Rapport de l'Inspection des installations classées

Visite d'inspection du 5 mars 2025

Parc éolien exploité par la société FERME EOLIENNE DES CHATELIERS

Références : 0003100228 / 2025 / A08

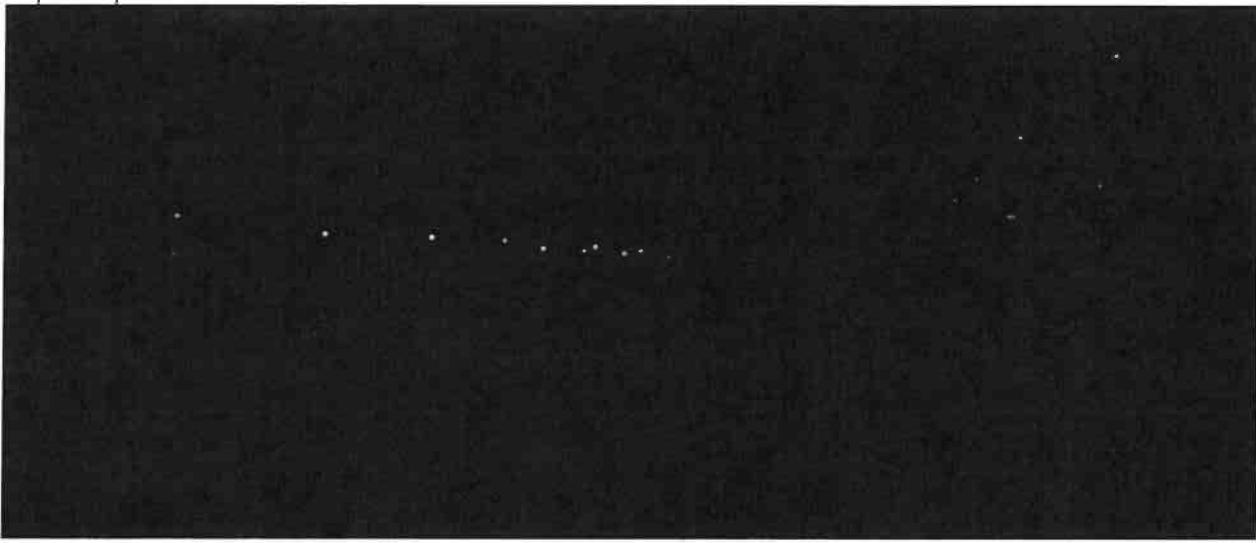
Les flashes rouges des 6 éoliennes du parc REGIE 3D ENERGIES, des 4 éoliennes du parc SAEML 3D ENERGIES, des 2 éoliennes Sud du parc FERME EOLIENNE DES CHÂTELIERS (E5 et E6) et de 2 des 4 éoliennes Nord (E1 et E4) du parc FERME EOLIENNE DES CHÂTELIERS sont synchronisés. Cependant, les éoliennes E2 et E3 du parc FERME EOLIENNE DES CHÂTELIERS émettent un balisage lumineux nocturne continu rouge, qui ne clignote pas (sans flashes).

Les flashes rouges des éoliennes du parc FERME EOLIENNE DE LUSSRAY PAIZAY-LE-TORT ne sont pas synchrones avec ceux des parcs REGIE 3D ENERGIES, SAEML 3D ENERGIES et FERME EOLIENNE DES CHÂTELIERS.

La fréquence des flashes du parc FERME EOLIENNE DE LUSSRAY PAIZAY-LE-TORT est presque égale au double de la fréquence des flashes des trois parcs éoliens voisins. Les flashes des parcs REGIE 3D ENERGIES, SAEML 3D ENERGIES et FERME EOLIENNE DES CHÂTELIERS sont apparus presque simultanés avec la moitié (1 sur 2) des flashes du parc FERME EOLIENNE DE LUSSRAY PAIZAY-LE-TORT, avec un petit décalage perceptible.

L'exploitant du parc éolien doit mettre son exploitation en conformité avec l'obligation fixée à l'article 9.a) de l'arrêté préfectoral d'autorisation unique du 03/04/2017, dont le texte est rappelé en introduction.
